SERVICE INFO – INA 0098

Замена натяжителя и демпфера колебаний

Автопроизводитель: Audi, Seat, Skoda, VW

Артикульный номер: 531 0531 20 (замена)
533 0028 20 (замена)
530 0546 09 (новый/Set)
530 0546 10 (новый/KIT)

Рис. 1: Демпфер колебаний 533 0028 20 (слева), натяжитель 531 0531 20 (справа)

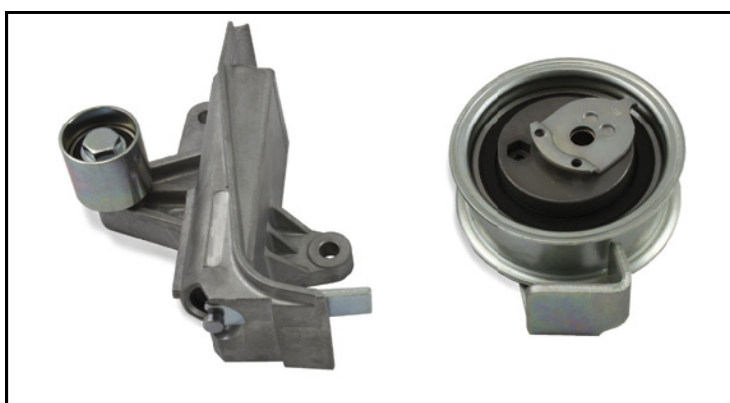
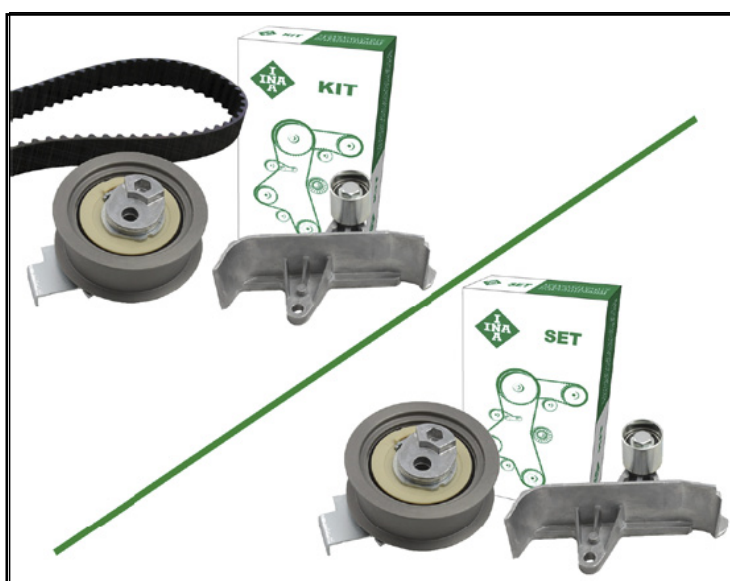
В автомобилях, указанных выше, демпфер колебаний 533 0028 20 (Рис. 1, слева) и натяжитель 531 0531 20 (Рис. 1, справа) были заменены на KIT 530 0546 10 (Рис. 2, слева) и Set 530 0546 09 (Рис. 2, справа).

Новые компоненты отличаются не только внешним видом, но и функциональностью. В устаревшем виде демпфер, в дополнение к натяжителю, выполнял функцию натяжения ремня.

Новый поддерживающий ролик с кронштейном 532 0601 10 выполняет роль только поддержания. Натяжение ремня и демпфирование колебаний производится только натяжителем 531 0840 10.

Использование смешанных компонентов недопустимо, т.к. компоненты адаптированы один к другому и реализуют правильное натяжение ремня только в комплекте.
